7項目の反映に伴う 保安規定の変更について (コメント回答)

2020年7月20日
東京電力ホールディングス株式会社

審査会合における指摘事項

別添 2 : 重要なリスク情報への対応

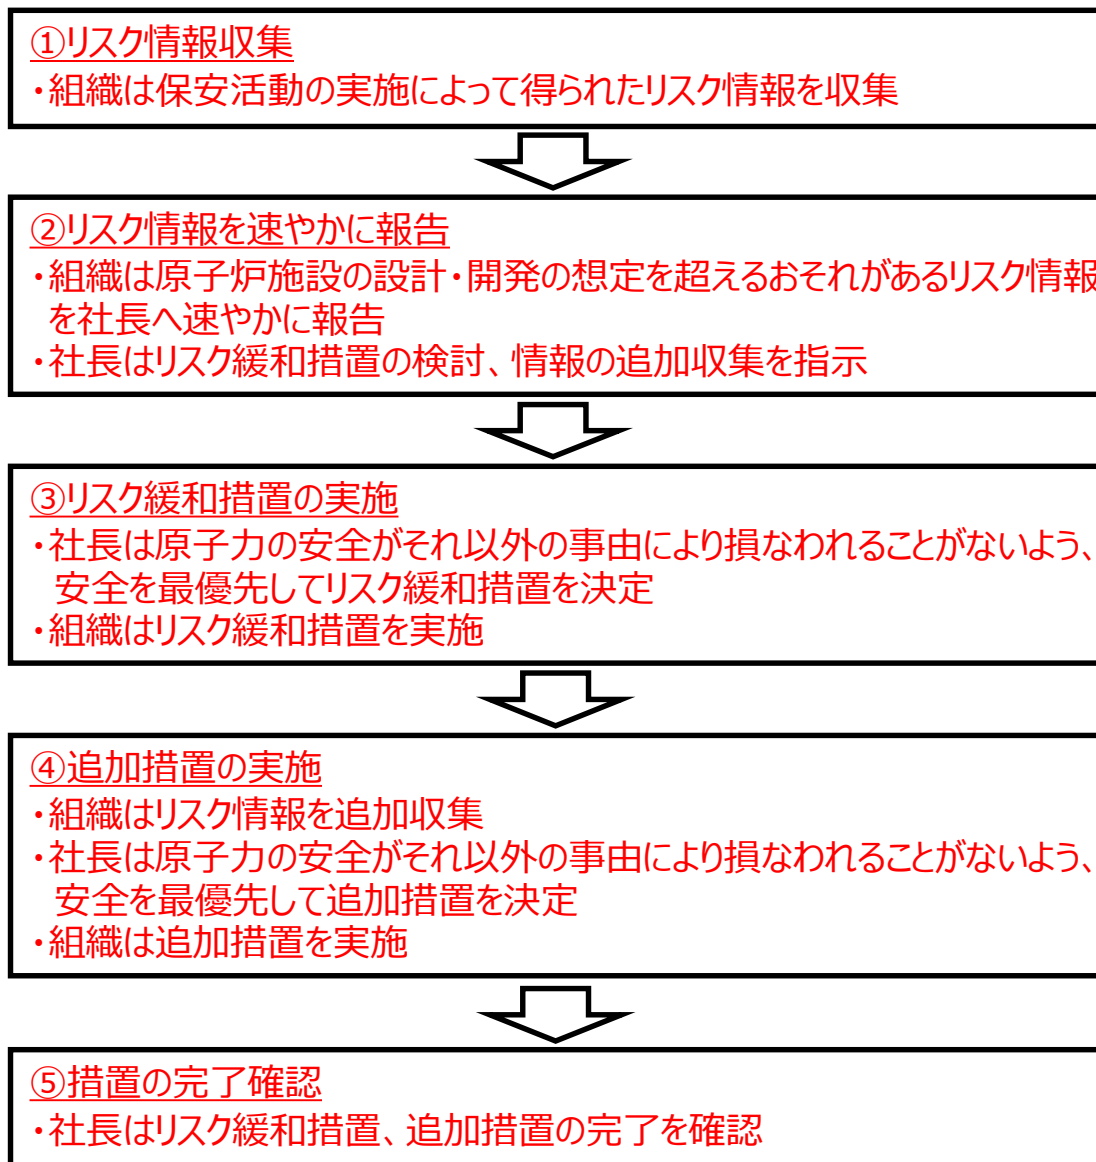
③上記に加え、7つの約束等の遵守を担保するため、少なくとも項目3（安全性追求を優先）と項目4（不確実・不確定なリスクへの取組）の遵守を担保する以下の取組について、保安規定本文に個別にかつ具体的に明記することを求めたいと考えている。

- －経営責任者が的確な判断ができるようリスク情報等が報告され、その情報等に基づきそのリスクを顕在化させないための措置を実施することができる体制や業務フロー

- (1) 組織は、原子力リスク管理基本マニュアルに基づき、外部及び内部の課題及び原子力安全に関する要求事項を考慮し、望ましくない影響を防止又は低減するためリスクを抽出する。
- (2) 組織は、リスクに関する取組を計画・実施するとともに、別添 2 に基づき重要なリスク情報（不確実・未確定な段階を含む）を社長に報告し、必要な措置を実施する。（4.2.4参照）

別添 2 : 重要なリスク情報への対応

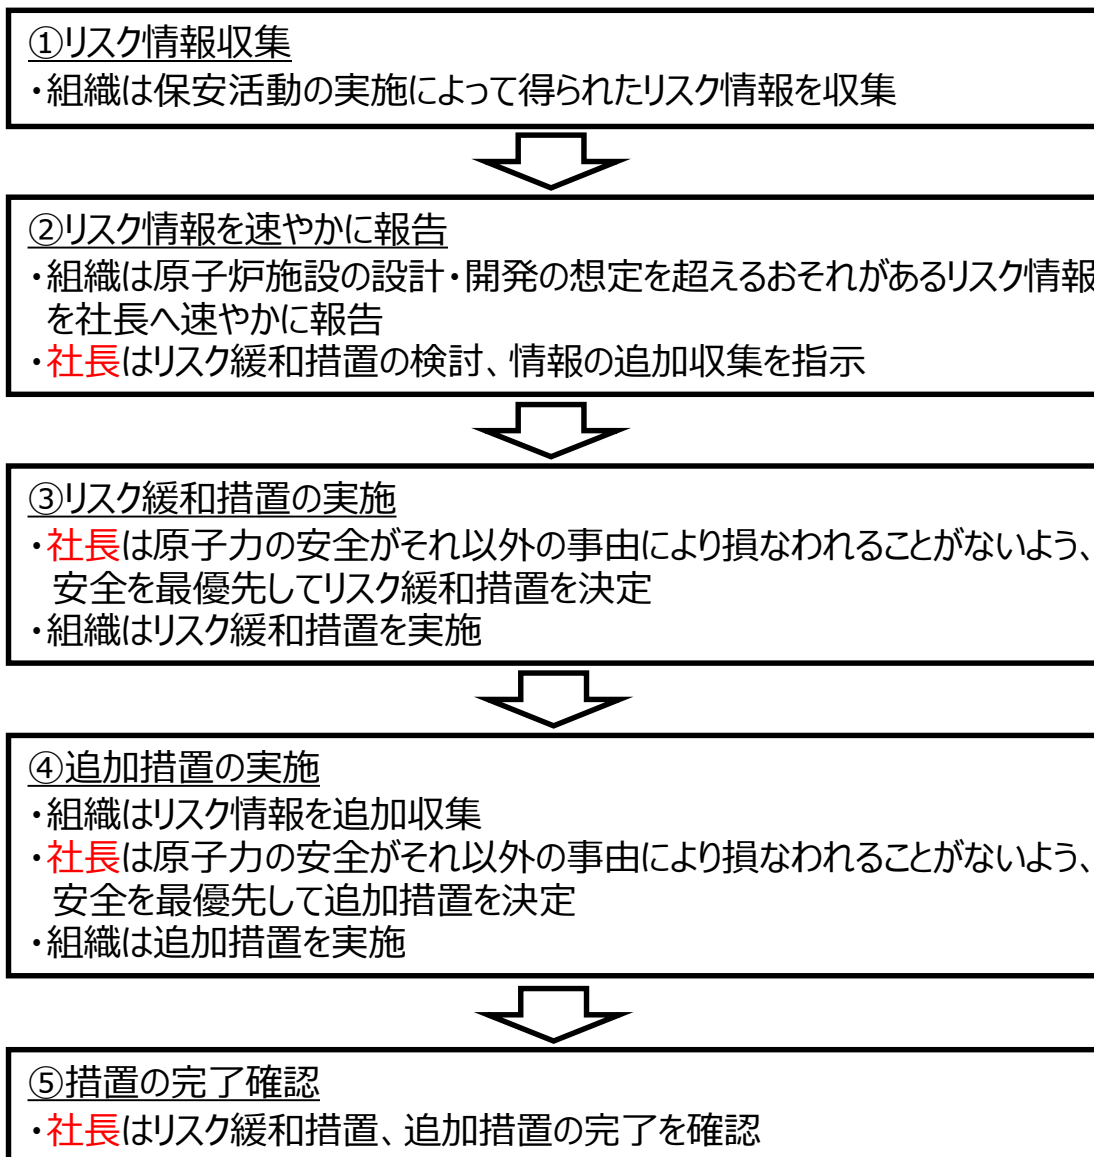
⑦保安規定には基本姿勢という形で記載があるが、7つの約束等をどう守っていくのかというのが明確でない。特に項目3, 4に関連して社長の責任がどこにあるのかをわかるように記載していただくことが必要。

- ・当社は、7つの約束等を主体性をもって取り組むとともに、将来にわたって改善を加えながら取り組むべきものと考える。
- ・そのため、保安規定の条文においては、具体的な活動内容そのものを規定はしないが、基本姿勢に基づき各組織が品質保証活動を通じて取組みPDCAを回していることを、社長が実施するマネジメントレビューを通じて、継続的に実施する。
- ・項目3, 4については、安全上の観点から業務フローの具体化を図っており、その中で社長の責任について明確化を図っている。

添付資料1参照

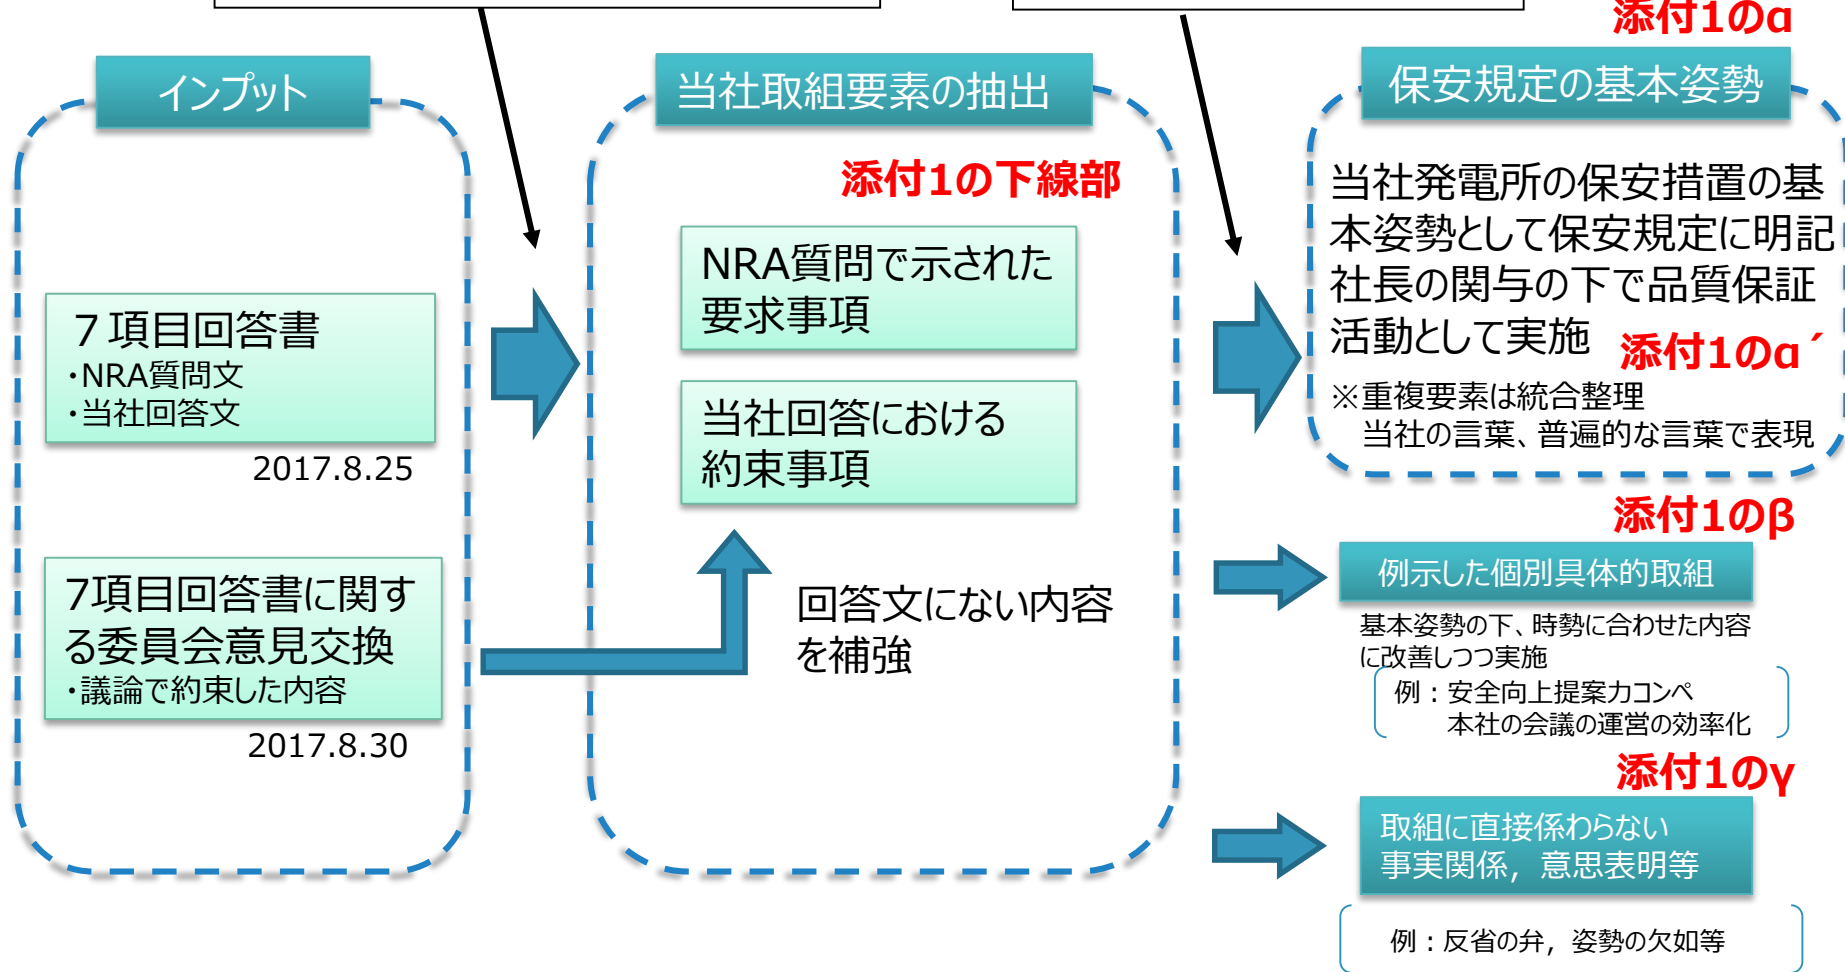
NO9 原子力規制委員会が示した7つの基本的考え方、東京電力が示した回答文書等を確認し、当時の議論のポイントが原子力事業者としての基本姿勢に反映されているのかという観点で、対応関係を表形式で整理して説明すること。

- 基本姿勢の検討にあたっては、保安規定に定めることを念頭に、当社の回答文書をもとに重要なキーワードを抽出し作成した。
- 今回は原子力規制委員会が示した7つの基本的考え方に加え、当時の議論のポイントについて反映されているかを確認し、次ページのフローに基づき再検討を行い、見直しを図った。（検討結果は添付資料1参照）
- なお、基本姿勢の記載だけですべてを表現しきることは、困難であることから提出した回答文書は保安規定の添付資料とし、常に原点に立ち返れるにする。

別添 2 : 重要なリスク情報への対応

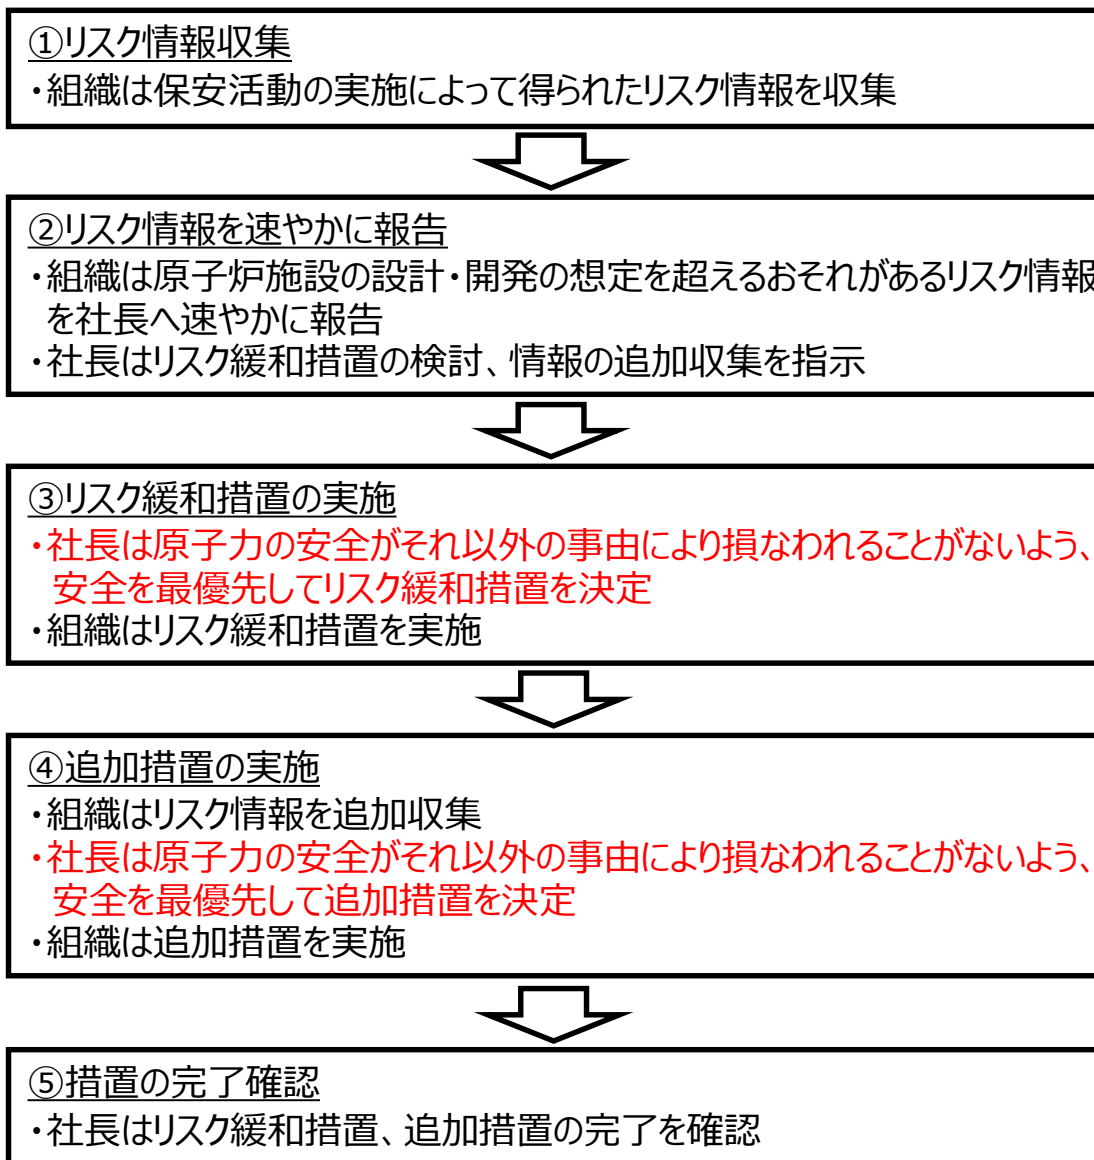
NO1 1 資料中では社長は安全を優先した判断をすとしてしているが、リスクに対する業務フローでは、「原子力安全への影響を踏まえ」とされていることから、安全を優先した判断となることが明確となるようフローを見直すこと。

- 次ページの通り記載を見直す。
